Gmina Szydłowiec

ZPI.271.2.2023

Odpowiedzi na pytania do Specyfikacji Warunków Zamówienia dotyczącej postępowania o udzielenie zamówienia publicznego pn. „Modernizacja (rozbudowa) oczyszczalni ścieków w Szydłowcu”.

Ten sam HIGIENIZATOR OB.B8.2. przedstawiono na rysunkach branży konstrukcyjnej: nr rysunku PT-B.8-K-01

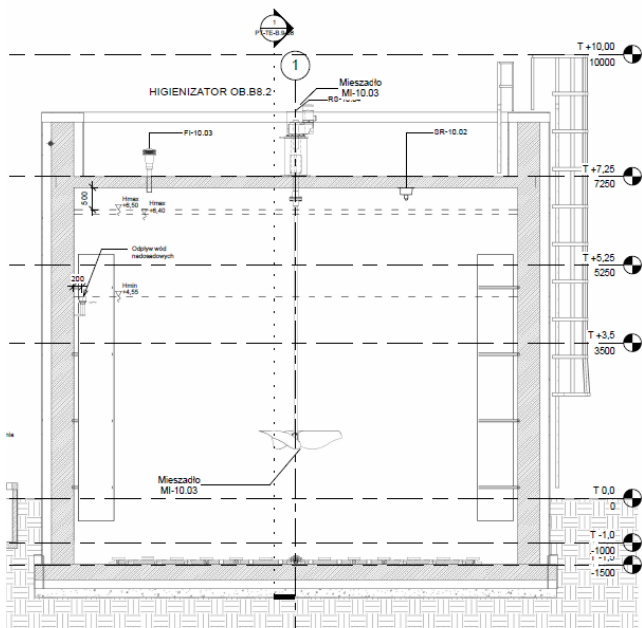
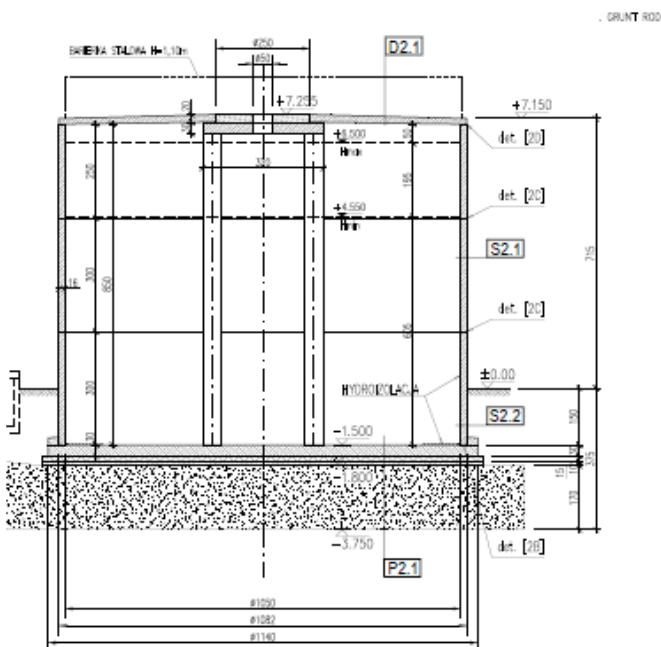
W dokumentacji projektowej: Projekt techniczny, branża technologiczna, rysunek: Ob.B8.1, Ob.B8.2 PRZEKRÓJ C-C, nr rysunku PT-TE-B.9-06 przedstawiono przekroje przez HIGIENIZATOR OB.B8.2.

Prosimy o jednoznaczne wskazanie, który rysunek przedstawia właściwy do wykonania higienizator. Projekty branży konstrukcyjnej definiują wykonanie zbiornika zgodnie z założeniami: Grubość ściany zbiornika 160mm.

HIGIENIZATOR OB.B8.2. wykonać zgodnie z rysunkami zamieszczonymi w branży konstrukcyjnej: nr rysunku PT-B.8-K-01. Zamawiający dopuszcza wersję wylewaną.

natomiast na rysunku PT-Ob.09-AK-03 zaznaczono:

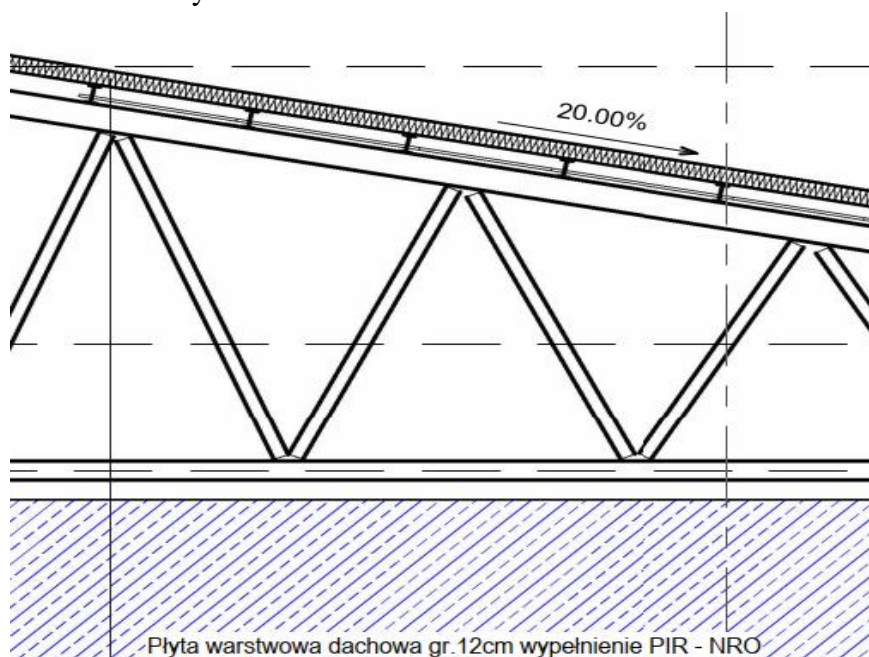
Prosimy o wyjaśnienie jakie rozwiązanie należy zastosować/ wycenić.

Istnieją rozbieżności w zapisach:

PROJEKT TECHNICZNY ROZBUDOWY OCZYSZCZALNI ŚCIEKÓW W SZYDŁOWCU ETAP 1 WYCIĄG Z DOKUMENTACJI OBEJMUJĄCY GOSPODARKE OSADOWĄ – 3.AK; PROJEKT TECHNICZNY – ARCHITEKTURA KONSTRUKCJA w punkcie 8.1.2. B9 – hala gospodarki osadowej zapisano:

Obudowa dach hali - Płyta warstwowa gr 19/15cm klasa odporności ogniowej REI60 masa $\text{kg/m}^2=27,8$; Współczynnik $U_c^*(\text{W/m}^2\text{K})=0,28$; Izolacja akustyczna $R_w(\text{dB})=34$. Reakcja na ogień A2-s1,d0; , grubość okładziny wewnętrznej (mm) =0,50; grubość okładziny zewnętrznej 0,6mm Rdzeń wełna mineralna. Długość 2 do 12m. Szerokość modułarna 000/1059. Odporność na ogień zewnętrzny BROOF(t1).

Prosimy o jednoznaczne wskazanie rozwiązania, które należy przyjąć .

Do wyceny należy przyjąć płyty zgodnie z opisem a mianowicie płyta warstwowa gr 19/15cm klasa odporności ogniowej REI60.

Przebudowę n/w obiektów m.in.: **obiekt R10 – zagęszczacz osadu.**

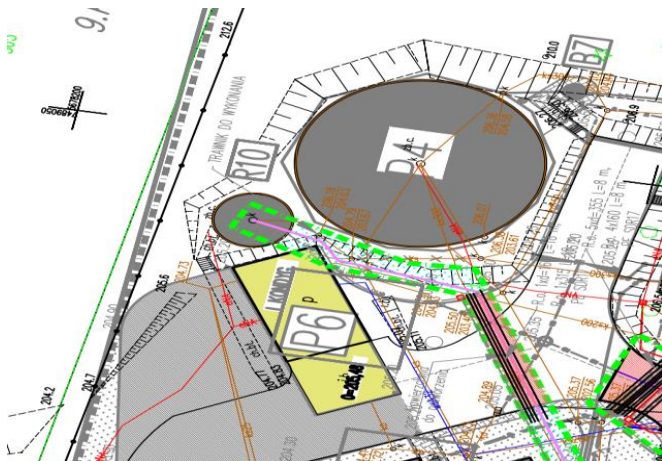
Prosimy o wyjaśnienie jaki remont należy przeprowadzić, którego obiektu dotyczą pozycje przedmiarowe „3 Remont zbiornika R13” (czy dotyczą zagęszczacza oznaczonego na rysunku jw. jako R10 czy też mają jakiś związek z obiektem R13 zaznaczonym na rysunku poniżej:

Prosimy o wyjaśnienie i usystematyzowanie nazewnictwa oraz zapisów w dokumentacji.

Dodatkowo pragniemy wskazać, że w pkt. 8.1.8. **R10** – Zagęszczacz osadu - adaptacja PROJEKTU TECHNICZNEGO ROZBUDOWY OCZYSZCZALNI ŚCIEKÓW W SZYDŁOWCU ETAP 1 WYCIĄG Z DOKUMENTACJI OBEJMUJĄCY GOSPODARKĘ OSADOWĄ; CZĘŚĆ 3.AK; PROJEKT TECHNICZNY – AKRCHITEKTURA KONSTRUKCJA, Zamawiający opisał

konieczność remontu obiektu natomiast w PT-PZT-01, w legendzie do PZT wskazał obiekt R10 jako wyłączony z eksploatacji i przewidziany do likwidacji. Prosimy o wyjaśnienie rozbieżności.

Remont dotyczy obiektu R10. Obiekt R10 zostanie docelowo wyłączony z eksploatacji po wykonaniu modernizacji biologicznego stopnia oczyszczania ścieków. Obecnie w 1 etapie realizacyjnym będącym przedmiotem zamówienia w istniejącym zbiorniku zagęszczania osadu, Ob.-R10 należy zamontować sondę pomiaru poziomu. Nie przewiduje się wykonanie remontu zbiornika Ob.-R10.
